Mission régionale d'autorité environnementale

**Avis délibéré de la mission régionale
d'autorité environnementale
Hauts-de-France
sur le projet de création d'un parc photovoltaïque
sur la commune de Haulchin (59)
Étude d'impact d'octobre 2023**

n°MRAe 2024-7816

Présentation du projet (page 255 du fichier informatique de l'étude d'impact)

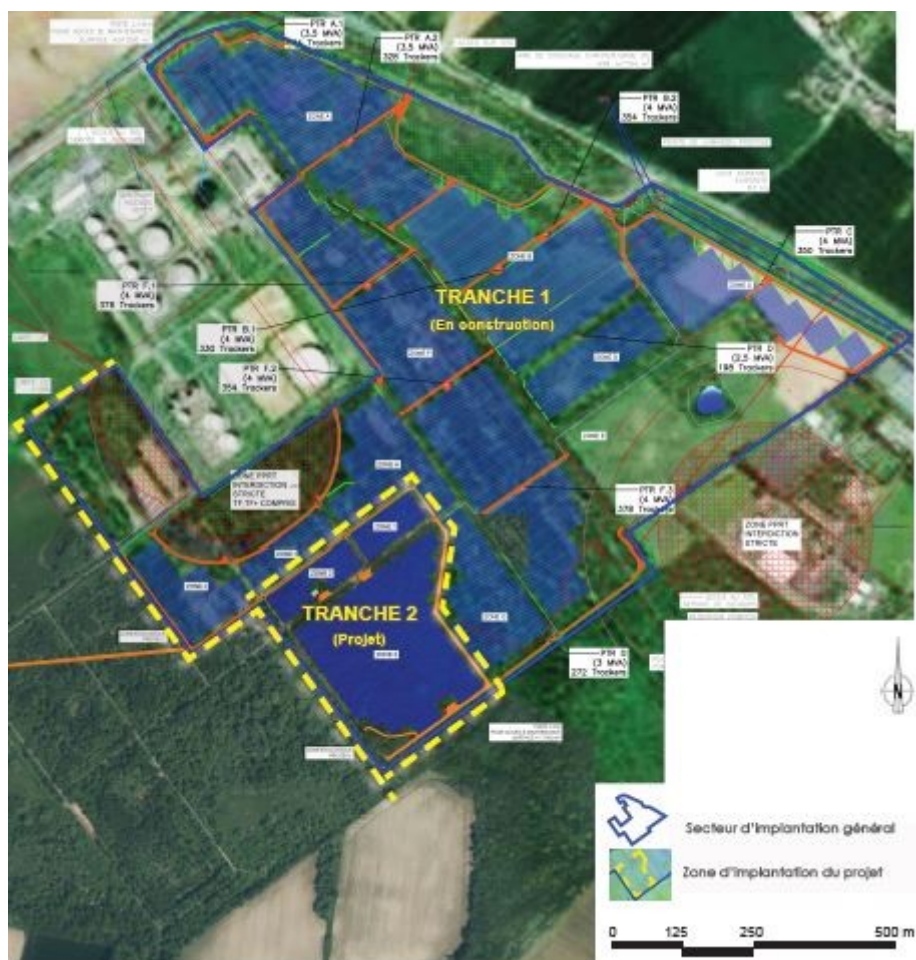
L'autorité environnementale relève que le projet constitue une extension du projet de centrale solaire photovoltaïque à Haulchin, Douchy-les-mines et Thiant (« tranche 1 ») qui a fait l'objet d'un avis de l'autorité environnementale n°2019-3450 du 21 mai 2019⁴. L'étude d'impact évoque d'ailleurs ces tranches 1 et 2 et l'aire d'étude immédiate du projet englobe les deux zones d'implantations (étude d'impact page 11).

Par ailleurs, la carte figurant page 15 du « diagnostic environnemental et plan de gestion » laisse supposer que le projet de tranche 2 sera suivi d'autres tranches à l'ouest de la tranche 2.

Conformément à l'article L.122-1-III du code de l'environnement l'autorité environnementale recommande de présenter le projet dans sa globalité et de compléter l'étude d'impact par la prise en compte des impacts de l'ensemble du projet de centrale solaire photovoltaïque à Haulchin, Douchy-les-mines et Thiant (59), avec l'ensemble des tranches prévues et potentielles. Le dossier aurait dû être présenté comme une actualisation de l'étude d'impact initiale.

Figure 160 : Localisation des mesures paysagères

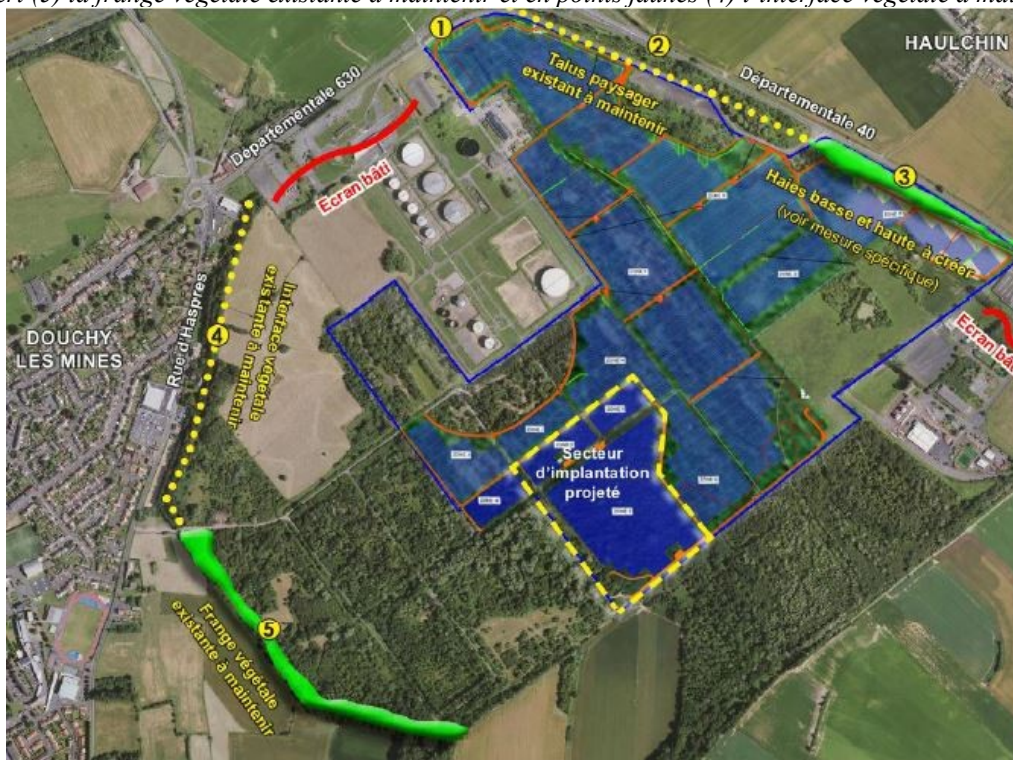
L'étude paysagère conclut que la tranche 2 ne générera pas d'impact supplémentaire, ce qui est surprenant au vu des coupes de terrain présentées, la phase 2 étant a priori à une altitude plus élevée que celle de la tranche 1 qui pourrait impacter les paysages pour les points de vue au sud du site. Des mesures sont cependant proposées pour réduire l'impact visuel du projet, dont le maintien de végétations existantes et la plantation de haies déjà prévues pour la tranche 1 du projet .

L'autorité environnementale relève que le site de la tranche 2 du projet était en zone de « végétation écran à maintenir » dans les mesures prévues pour le projet initial (tranche 1).

L'autorité environnementale s'interroge sur la pérennité des mesures prévues. De plus, la plantation de haies nécessitera du temps pour assurer pleinement son rôle d'écran. La préservation des végétations existantes apparaît plus efficace. Par ailleurs, la tranche 1 étant en travaux en juillet 2023, des photographies du site seraient bienvenues.

- *de présenter des photographies du projet initial (tranche 1), en cours de construction en juillet 2023 ;*
- *de garantir les mesures prévues et de privilégier le maintien de bandes de végétation pour réduire l'impact visuel du parc photovoltaïque.*
